SERVICE INFO – INA 0085

Διαφορετικές τροχαλίες παρέκκλισης

στη μονάδα τεντωτήρα 534 0243 10 σε κινητήρες βενζίνης και Diesel

Εικόνα 1: μονάδα τάνυσης 534 0243 10

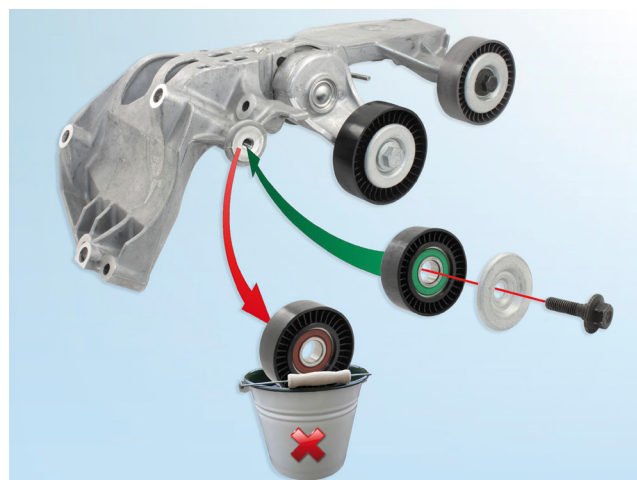
Η μονάδα τεντωτήρα είναι εξοπλισμένη αρχικά με τροχαλίες παρέκκλισης που είναι κατάλληλες μόνο για κινητήρες βενζίνης.

Για να χρησιμοποιήσετε τη μονάδα σε κινητήρες πετρελαίου που αναφέρονται στην παραπάνω λίστα, η αριστερή τροχαλία 532 0404 30 πρέπει να αντικατασταθεί με την τροχαλία 532 0406 30 (εικόνα 1).

Η τροχαλία παρέκκλισης για τους κινητήρες πετρελαίου δεν περιλαμβάνονται στη μονάδα και πρέπει να παραγγελθεί ξεχωριστά.

Εξασφαλίστε πως έχετε τοποθετήσει τη σωστή τροχαλία πριν την τοποθέτηση της μονάδας στο αυτοκίνητο!

Εικόνα 2: Τροχαλία παρέκκλισης 532 0404 30 για αυτοκίνητα με κινητήρα βενζίνης (αριστερά) και τροχαλία παρέκκλισης 532 0406 30 για αυτοκίνητα με κινητήρες πετρελαίου (δεξιά)

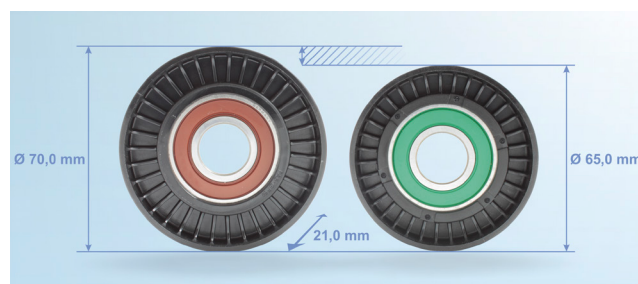
Η τροχαλία 532 0406 30 για τον κινητήρα πετρελαίου έχει μικρότερη διάμετρο από την τροχαλία 532 0404 30 (εικόνα 2).

Τα άλλα χαρακτηριστικά, όπως το χρώμα από τις τσιμούχες, δεν επηρεάζουν την ορθή λειτουργία της μονάδας και μπορεί να ποικίλουν.
